CONCESIÓN AEROPUERTO INTERNACIONAL ARTURO MERINO BENÍTEZ DE SANTIAGO

AJUSTE POR LEVANTAMIENTO

Planta de cielo - Codificación y Cotas

Nivel 2 - Area P

1 T1_2_Encuadre 2P050-A
Escala 1 : 50

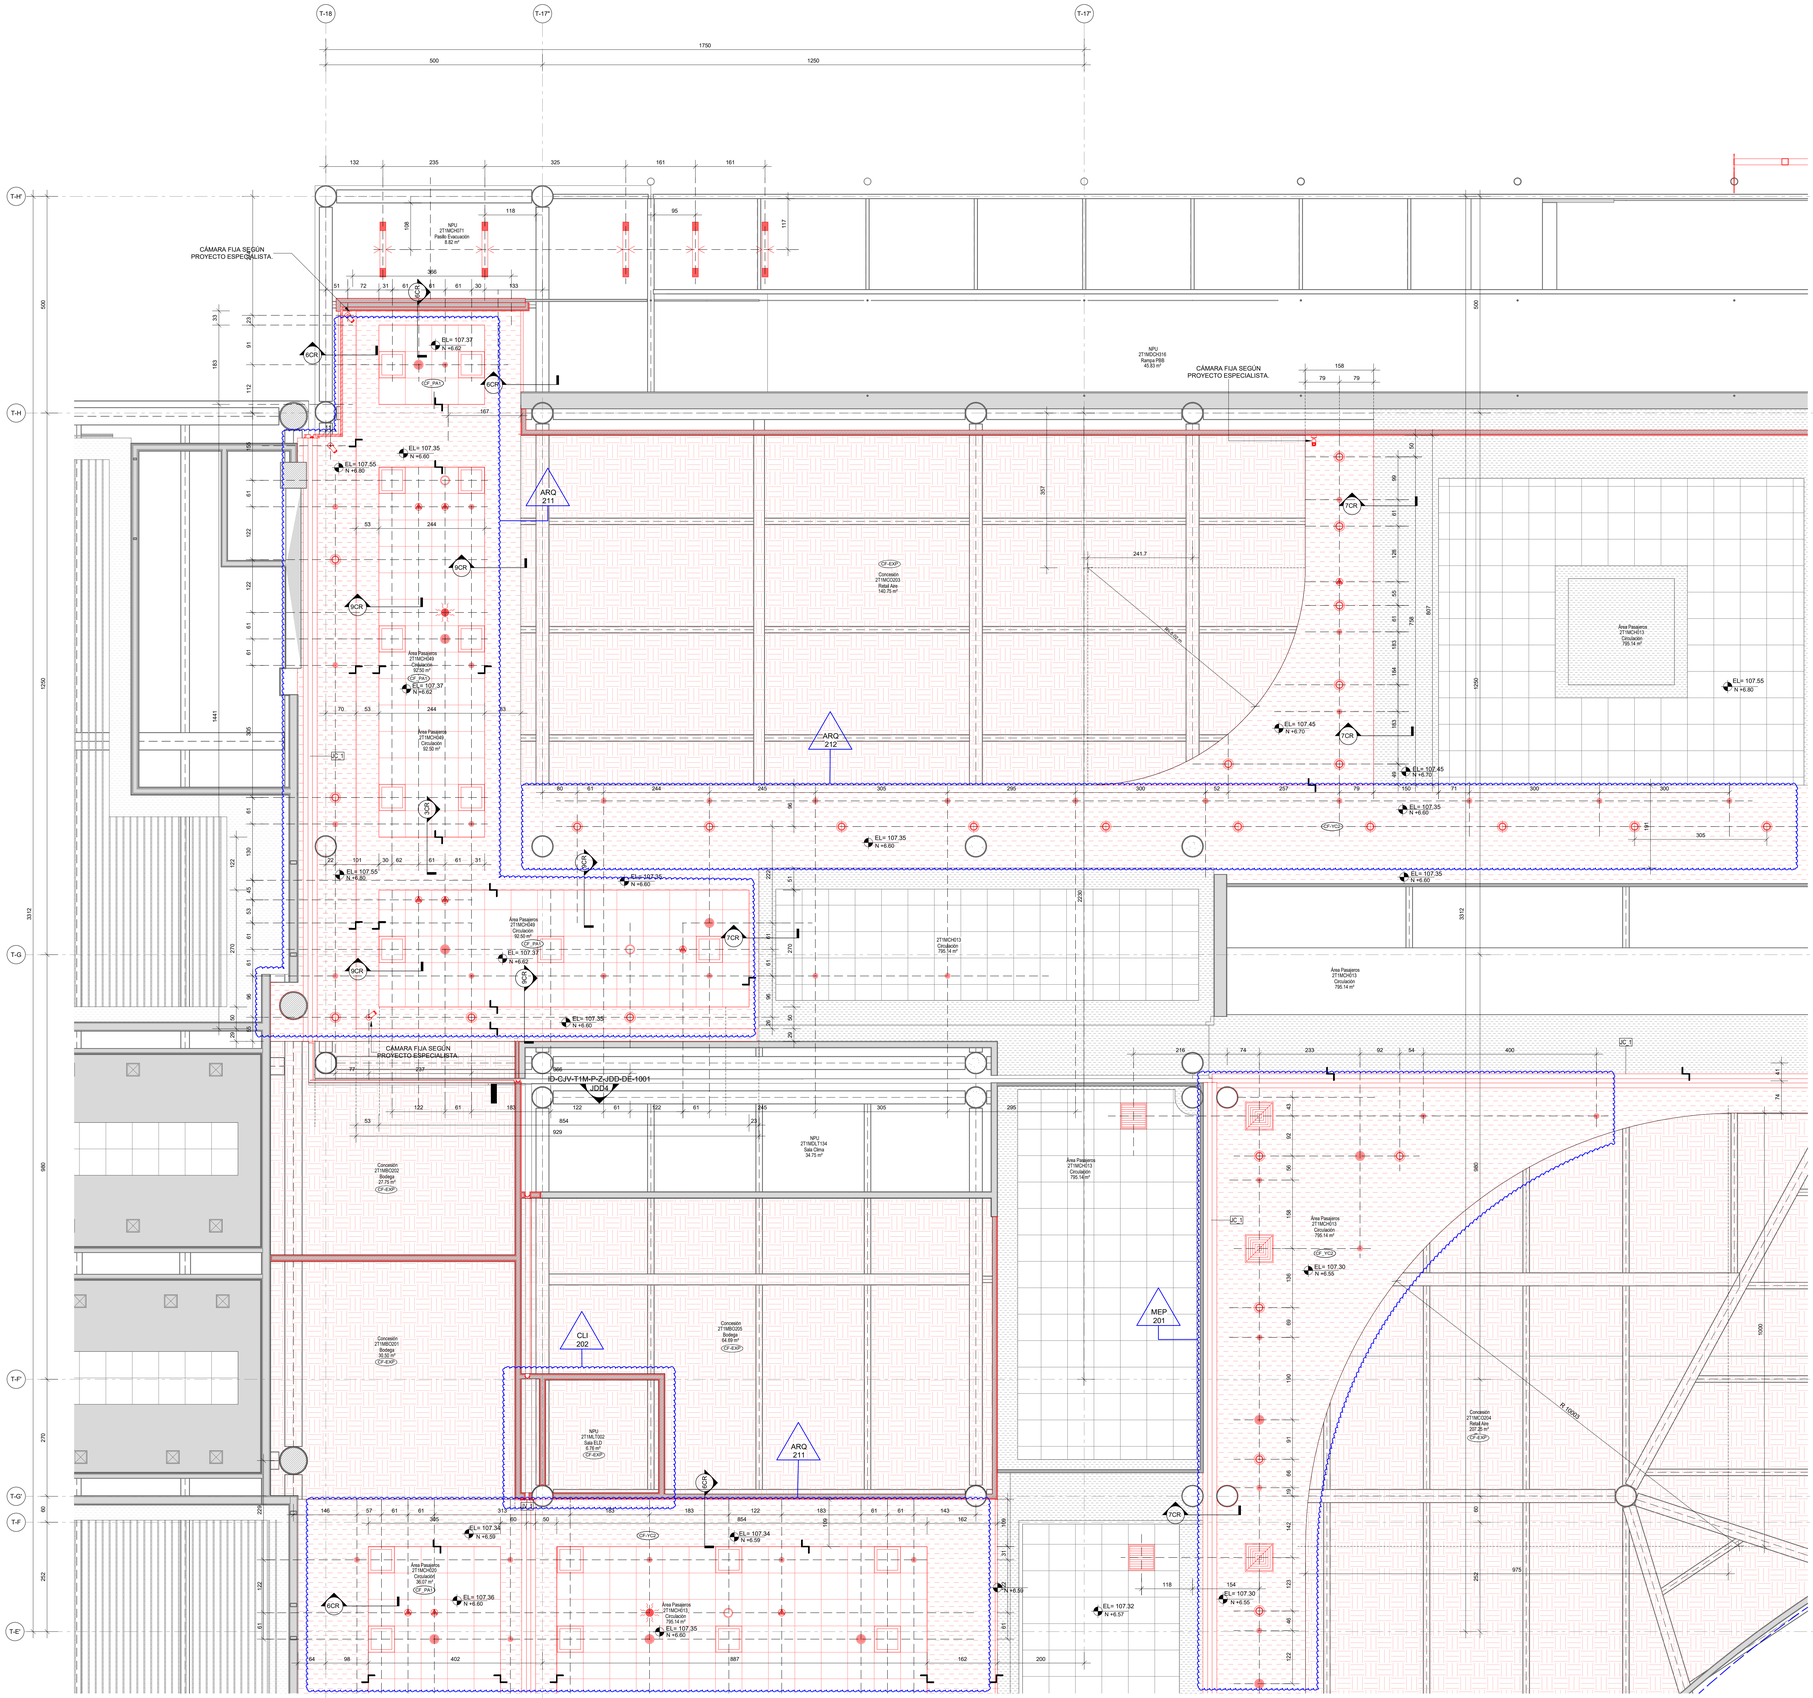
Ajuste por Levantamiento - Poniente Nivel 2

TAG	Ajuste por Levantamiento	Impactos
CLI202	En levantamiento en terreno se encuentran ductos operativos de climatización en la misma ubicación del recinto: 2T1MLT002. Sala ELD.	ARQ-ELX-ELD-PIE-INE-CLI: Se actualiza ubicación de la Sala ELD y las diferentes especialidades que se proyectan en el recinto.
ARQ211	En levantamiento de terreno se encuentran instalaciones operativas de gas en el mismo lugar donde se instalan ceneflas en cielo.	ARQ: Se actualiza ubicación de ceneflas para evitar interferencias con instalaciones operativas.
ARQ212	Se requiere demoler cielos existentes para desmontaje de equipos de clima.	ARQ-ELX-PIE: Se proyecta un nuevo cielo con sus respectivas instalaciones MEP.
MEP201	En levantamiento de terreno se encontraron instalaciones MEP operativas que interfieren con el cielo proyectado.	ARQ: Se han modificado las geometrías y tipos de cielos para evitar interferencias con instalaciones MEP operativas.

Impactos en tabiques afectan diseño de cielos y ubicación de elementos MEP proyectados.
